**Avis actualisé délibéré en date du 22 octobre 2020  
de la Mission régionale d'autorité environnementale d'Île-de-France  
sur le projet de restructuration de la tour Pleyel situé à Saint-Denis  
(Seine-Saint-Denis)**

Le présent avis porte sur le projet de restructuration de la tour Pleyel, haute de 129 mètres (40 étages), située à Saint-Denis (Seine-Saint-Denis). Il est émis dans le cadre d'une demande de permis de construire modificatif.

Illustration 1 : Évolution du projet (source : Porté à connaissance sur l'évaluation environnementale – p. 9).

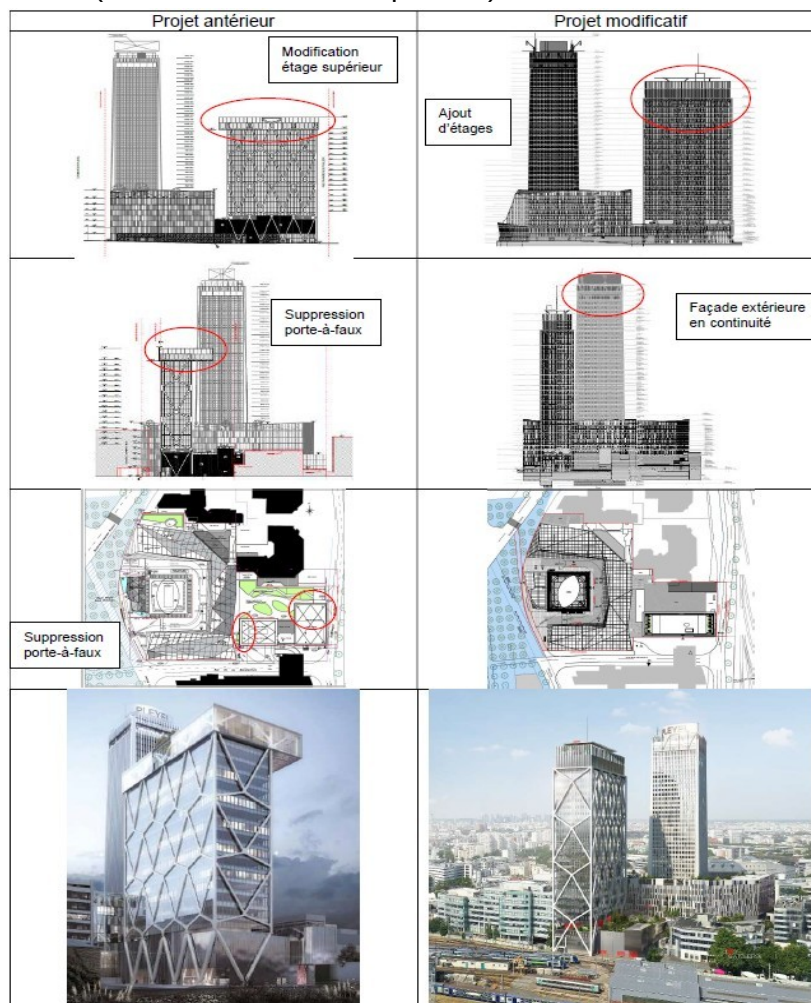
Les apports<sup>2</sup> consistent principalement en la production de deux vues du site avant projet à partir des rues proches, dans le mémoire en réponse et d'une vue dans le porter à connaissance (en complément des vues présentées ci-dessus dans l'illustration 1), de deux vues d'insertion dans le site à l'appui de la demande de permis modificatif (notice paysagère) et en une conclusion selon laquelle les impacts du projet sont positifs (permis de construire modificatif, p. 11). La modification du projet renforcerait la cohérence entre la tour Pleyel et le nouvel IGH. Cette appréciation est développée dans la notice paysagère mais n'est pas étayée par une analyse paysagère développée en s'appuyant sur des vues du projet.

***Pour la MRAe, l'impact paysager lié en particulier à l'augmentation de cinq étages de la nouvelle tour doit être davantage illustré aux différentes échelles et selon différents points de vue, en tenant compte des effets cumulés des nombreux projets qui y sont prévus. L'effet de renforcement de la cohérence entre l'ancienne et la nouvelle tour doit être mieux explicité.***
